**Relatório de Fiscalização** 143/2025

**ARES** AGÊNCIA REGULADORA PCJ**RELATÓRIO DE FISCALIZAÇÃO TÉCNICA DOS SISTEMAS DE ÁGUA E ESGOTO DO MUNICÍPIO DE OLÍMPIA**

PRESTADOR: SABESP/OLÍMPIA

Verificação de Não Conformidades

Foto 1 - Detalhe da laje danificada.

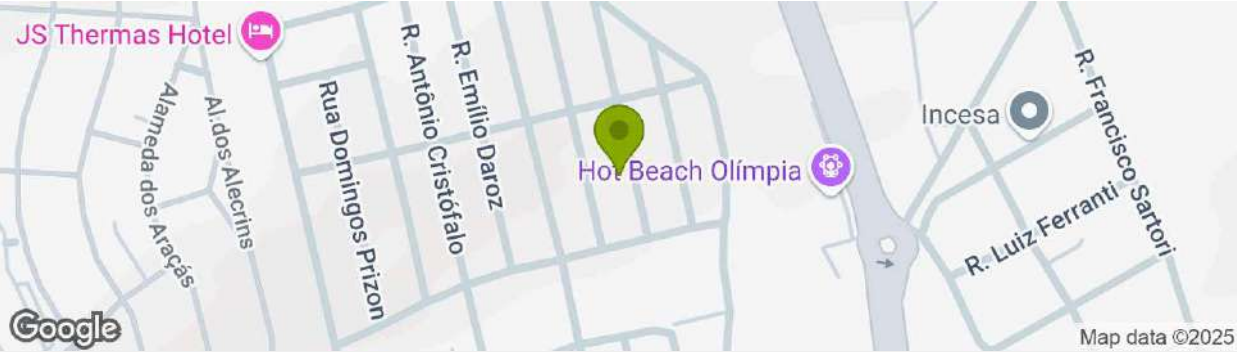
[CSB2.5] Ausência de laje de proteção**Não Conforme****[CSB2.5] Observações**

A laje do poço está danificada, sendo necessária a sua manutenção.

Foto 1 - Detalhe do acúmulo de material.

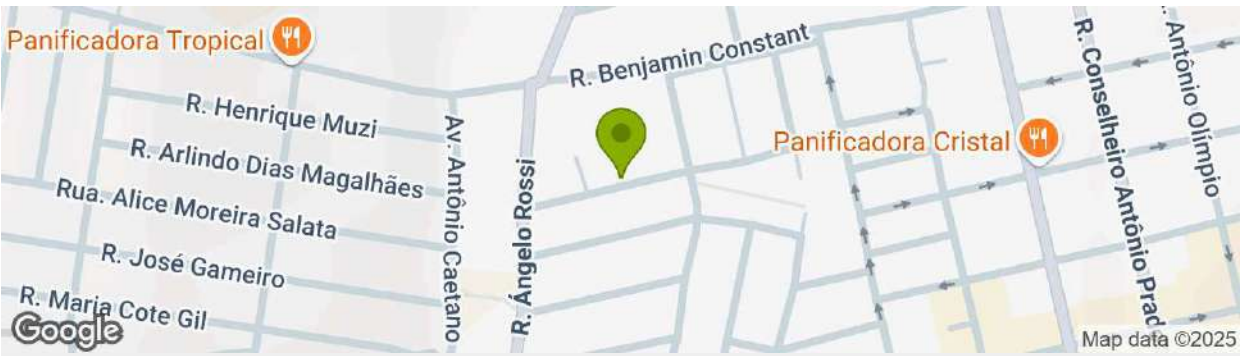
[CSB2.17] Ausência de manutenção, limpeza, conservação e segurança Não Conforme

Há acúmulo de vegetação e material descartado no local. O prestador deverá efetuar a remoção dos materiais.

Foto 1 - Detalhe do macromedidor.

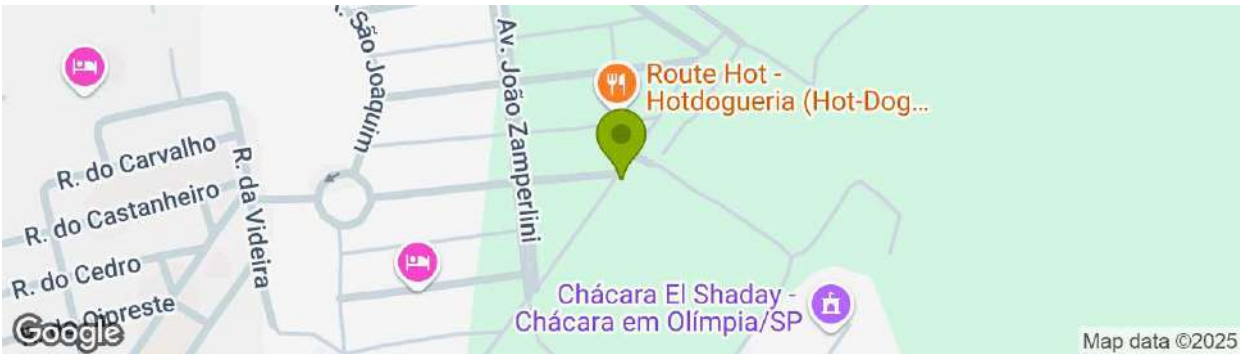
[CSB2.6] Ausência de Macromedidor

O sensor do macromedidor já foi instalado, mas o conversor ainda não. O prestador deverá fazer a instalação do conversor e evidenciar através de um novo protocolo digital.

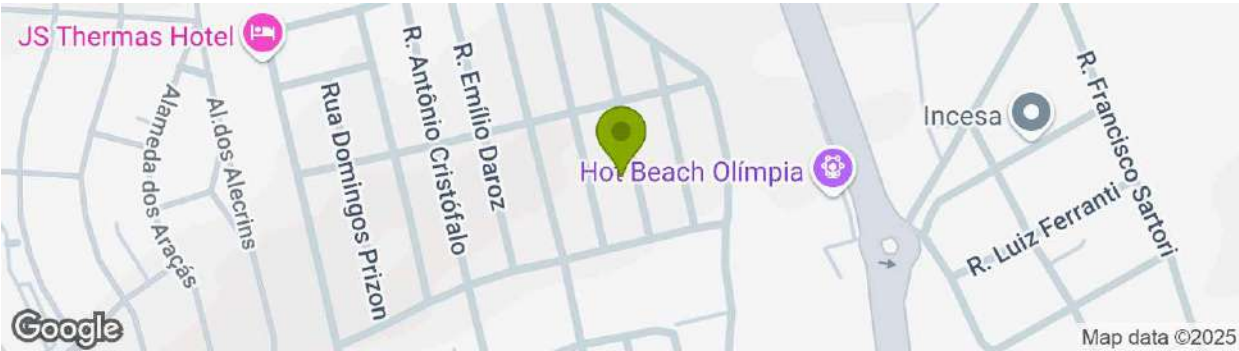
[RES6.12] Reservatório sem tubo extravasor

Não foi identificado
nenhum tubo
extravasor.

Foto 1 - Suporte para condutor de descida.

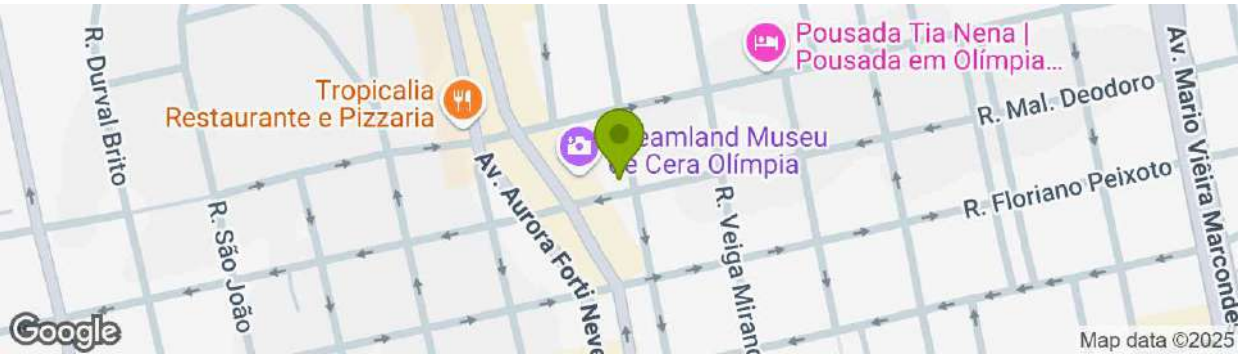
[RES6.7] Observações

Apesar de possuir captor no topo, não foi identificado condutor de descida.

Foto 1 - Ausência de escada para acesso ao topo do reservatório.

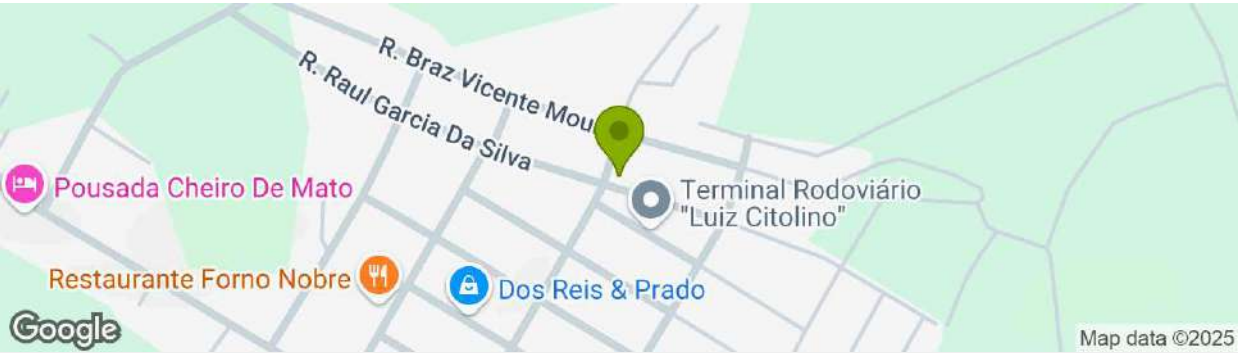
[RES6.14] Ausência de manutenção, limpeza, conservação e segurança

Na data da fiscalização, não havia escada que conectasse o solo ao primeiro patamar.

Foto 1 - Detalhe da abertura junto ao poço de
sucção.

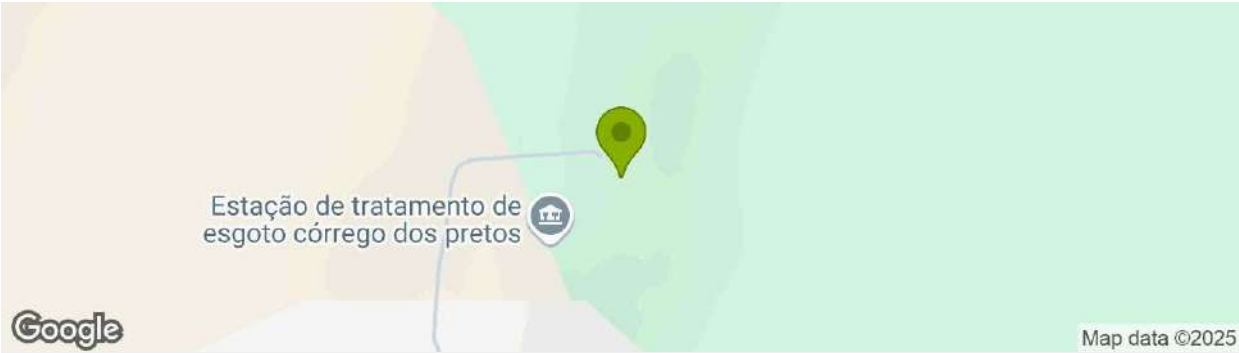
[EEE-7.12] - Ausência de manutenção, limpeza, conservação e segurança

Há uma abertura junto ao poço de sucção que deve ser tampada ou

gradeada, a fim de
reduzir o risco de
queda.
